改善箇所説明図

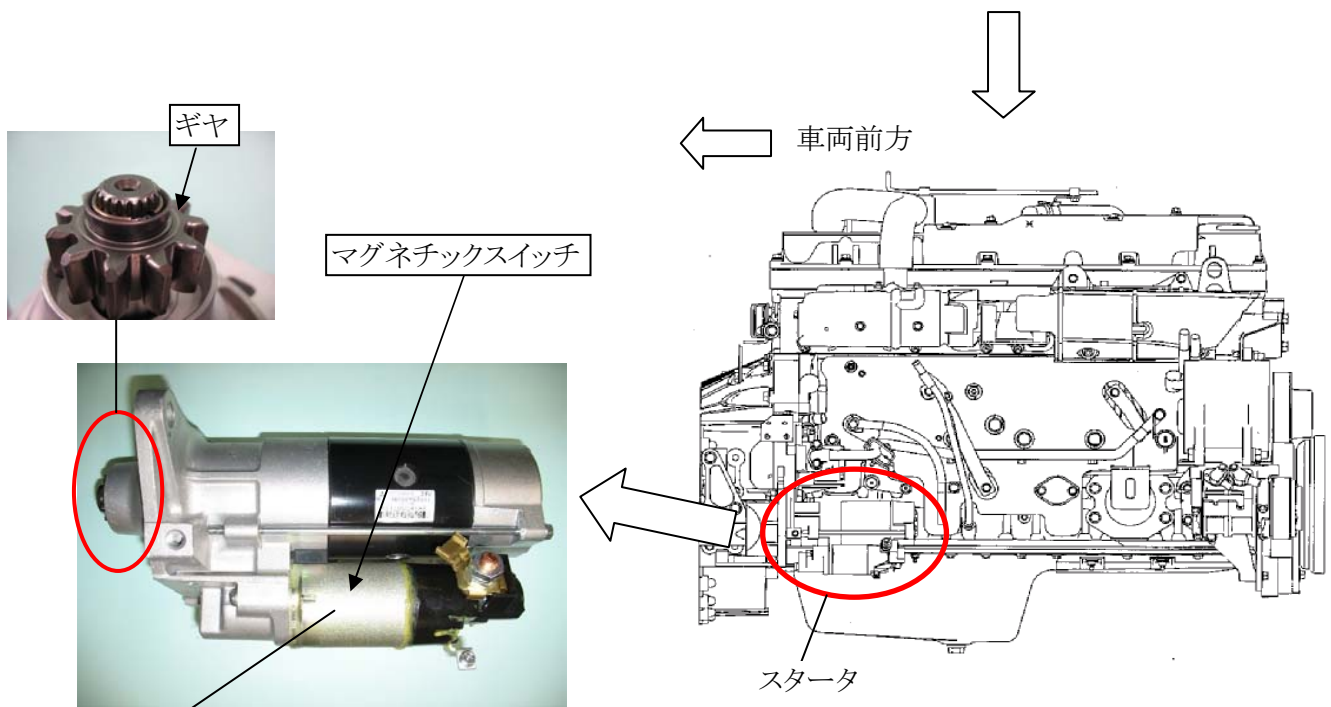
基準不適合発生箇所

始動装置を繰り返し操作した場合、マグネチックスイッチ（スタータモータのギヤをエンジンにかみ合わせる装置）内部に可燃性のガスが発生し、滞留することがある。そのため、当該ガスに火花が着火して焼損し、最悪の場合、火災に至るおそれがある。

改善の内容: 全車両、マグネチックスイッチ一式及びスタータモータのギヤを対策品と交換する。

識別: マグネチックスイッチに白色シールを貼付する。
